変速機（自動6速マニュアルモードトランスミッション）について

リコール番号4835

改善箇所説明図

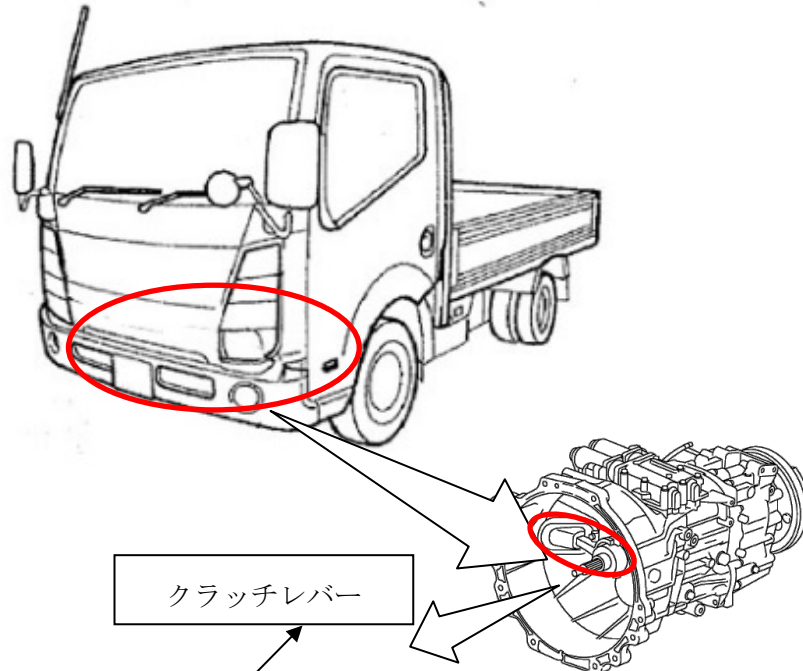
基準不適合発生箇所

自動 6 速マニュアルモードトランスミッション (6AMT) 搭載車において、冠水路等を走行し、トランスミッション下部の水抜き穴から水が浸入した場合、クラッチレバーの支点部の表面処理が不適切だったため、支点部が錆びるものがある。
そのため、クラッチレバーの摺動不良により変速遅れが発生し、そのままの状態で使用続けると錆びが進行し、最悪の場合、クラッチレバーが動かなくなるため、警告灯が点灯及び警告音が鳴動するとともに、保護制御によりギヤが固定されて変速できなくなり、停車後に発進できなくなるおそれがある。

改善の内容

全車両、クラッチレバーを新品に変えるとともに支点部にグリスを塗布し、更に 3 年毎に案内のうえ、グリスの再塗布を行う。
なお、交換部品が準備できるまでは、暫定対応として、支点部の錆を落としたうえでグリス塗布のみを行い、交換部品の準備ができ次第改めて案内をする。

識別：金色のシールをモデルナンバープレートの右横に貼り付ける。
